Avis délibéré

**sur la mise en compatibilité du PLU liée à la déclaration de
projet et sur le projet de centrale photovoltaïque au lieu-dit
"Cordelon" sur la commune de Flayosc (83)**

Avis du 17 juin 2021 sur la mise en compatibilité du PLU liée à la déclaration de projet et sur le projet de centrale photovoltaïque au lieu-dit "Cordelon" sur la commune de Flayosc (83)

Figure 2: Plan de masse du projet avec les bandes OLD en vert (source : dossier de demande de permis de construire)

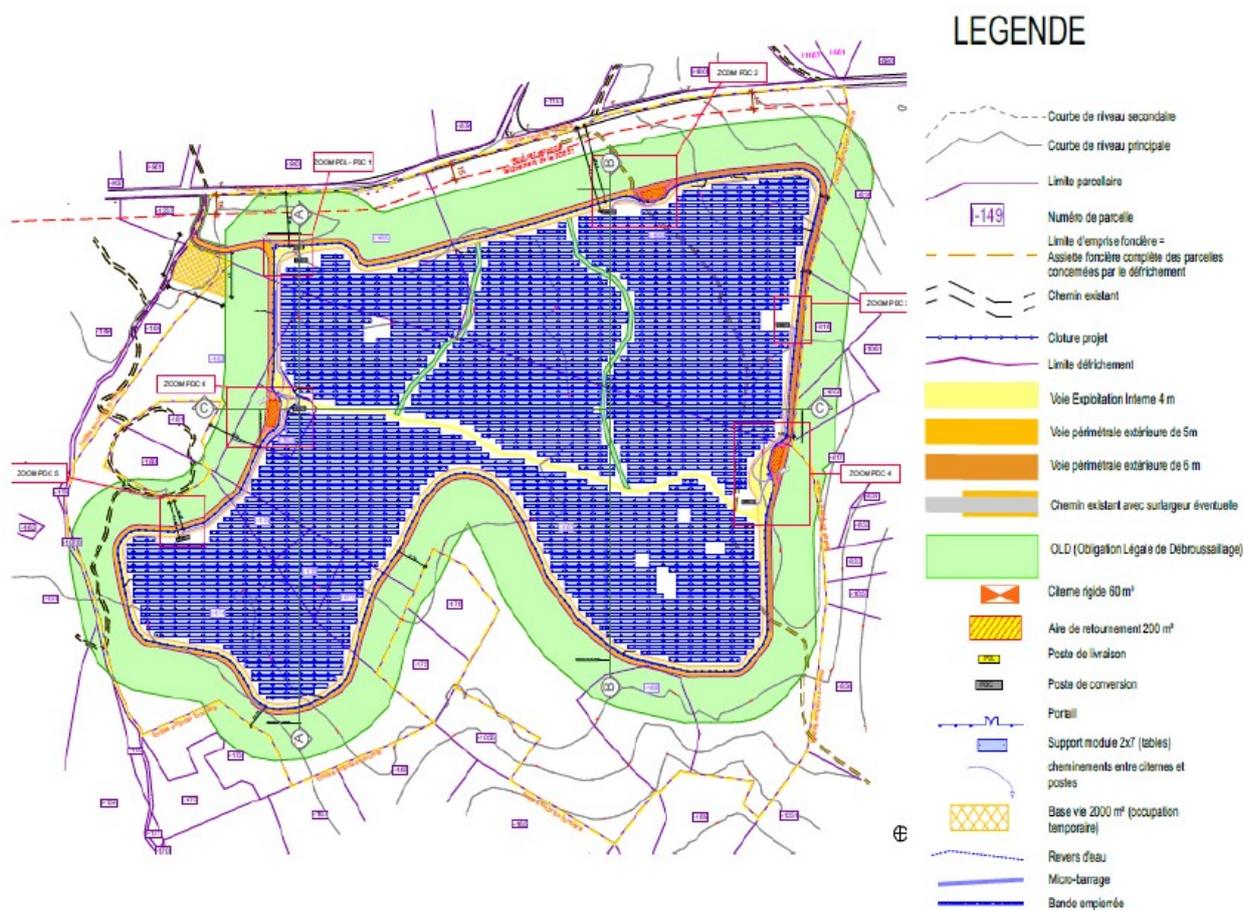
L'étude d'impact indique que la piste forestière menant au site du projet sera réaménagée en phase chantier afin de permettre la circulation des poids-lourds et qu'elle sera en partie déviée afin de longer les parties ouest du futur parc. La MRAe relève que ces travaux ne sont pas décrits et que leurs incidences potentielles ne sont pas évaluées dans le dossier.

La MRAe recommande de revoir le périmètre du projet en intégrant le raccordement électrique externe jusqu'au poste source (tracé et nature des travaux) ainsi que le réaménagement de la piste forestière menant au site, et de compléter l'évaluation environnementale en conséquence.

Figure 3: Carte de localisation des principales sensibilités écologiques de la zone d'étude (source : p. 86 du feuillet 2 de l'EI)

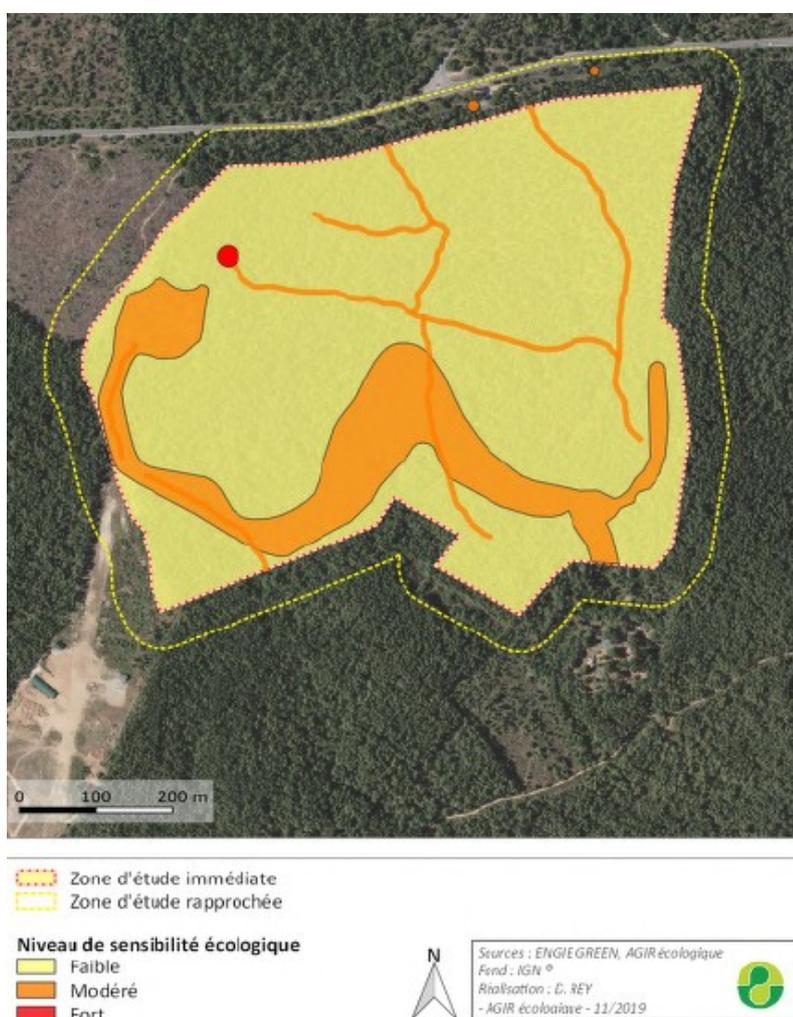
Il apparaît toutefois nécessaire de clarifier la démarche ayant abouti à l'appréciation de ces niveaux de sensibilité pressentie pour chaque espèce, qui a permis d'élaborer la carte des principales sensibilités écologiques de la zone d'étude (cf figure 3 ci-dessous). Pour la faune (autre que chiroptères) à enjeux de conservation significatifs (oiseaux, insectes, reptiles), il conviendrait de procéder à une cartographie des habitats favorables aux espèces inventoriées afin d'être en mesure d'évaluer, sur une base objective, les surfaces d'habitats impactés par le projet.

La MRAe recommande de compléter l'état initial de l'étude d'impact par une cartographie des habitats favorables aux espèces inventoriées à enjeux de conservation significatifs (insectes, oiseaux, reptiles) et de compléter les investigations pour mieux cerner la capacité d'accueil vis-à-vis des chiroptères, notamment le Petit Rhinolophe.

Figure 4: Plan de localisation des OLD, mesures R2a et R2b (source : p. 151 du feuillet 4 de l'étude d'impact)

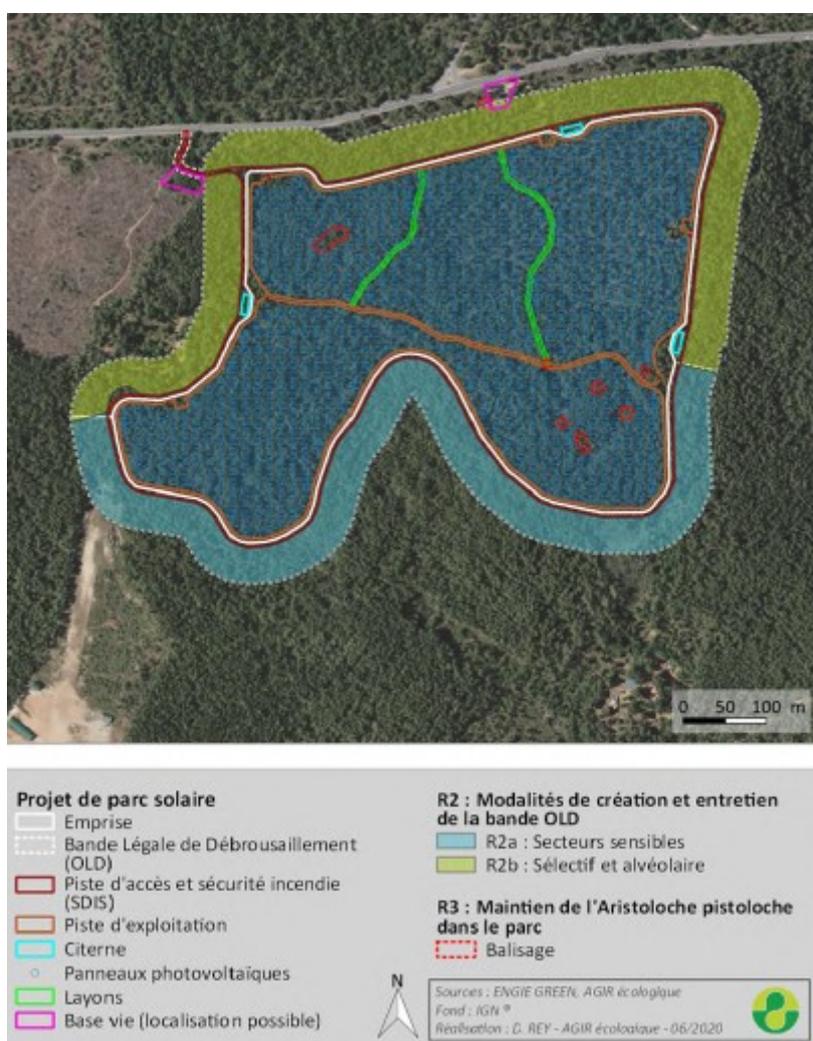
Trois mesures de réduction ont ensuite été définies⁹. La mesure R2 vise à adapter les opérations de débroussaillage en fonction des enjeux écologiques (figure 6 ci-après) :

La MRAe observe néanmoins que la compatibilité du débroussaillage envisagé (maintien de bouquets d'arbres réguliers jusqu'à 15 m de diamètre, espacés entre eux de 3 m minimum) avec l'article 4 de l'arrêté préfectoral du 30 mars 2015¹⁰ fixant règlement permanent du débroussaillage réglementaire dans le département du Var n'est pas examinée. Or cet article prévoit que le maintien de bouquets d'arbres ou d'arbustes n'est possible qu'à la condition qu'ils soient situés à plus de 20 mètres de toute construction, donc dans le cas présent à plus de 20 mètres de la clôture du futur parc. Il en résulte une incertitude quant au niveau d'impact résiduel du débroussaillage.

Ainsi, s'agissant du gîte identifié du Petit Rhinolophe, ces opérations de débroussaillage peuvent créer un dérangement et une perte de fonctionnalité du milieu pour ce dernier, ce que le dossier n'analyse pas. En effet, cette espèce est très sensible aux perturbations de son milieu de vie dans un rayon d'au moins 600 mètres autour de ses gîtes, auxquels elle est fidèle d'une année sur l'autre, et très dépendante de la structuration linéaire des corridors autour de ceux-ci.

La MRAe recommande d'analyser plus finement les impacts du débroussaillage sur la fonctionnalité du milieu pour le Petit Rhinolophe et de réévaluer, le cas échéant, le niveau d'impact du projet.
